改善箇所説明図

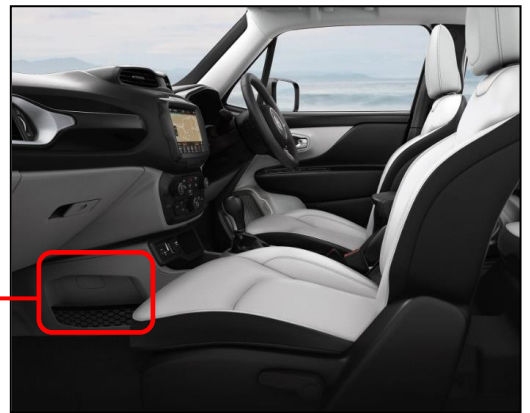
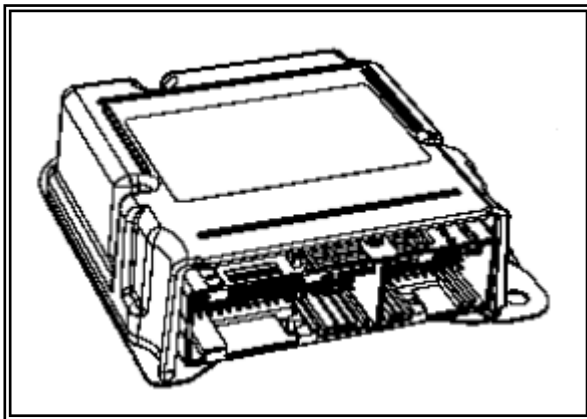
基準不適合発生箇所

エアバッグコントロールモジュールのプログラムが不適切なため、イベントデータレコーダー等のエアバッグ情報の読出しを行うと、エアバッグコントロールモジュールの制御プログラムが意図せず書き換えられてしまうことがある。そのため、エアバッグ等の乗員保護装置が適正に作動しないおそれがある。

改善の内容

全車両、エアバッグコントロールモジュールのプログラムを対策プログラムに書き換える。

識別 : 助手席側ドアロックストライカー上部固定ボルト頭部に黄色ペイントを塗布する
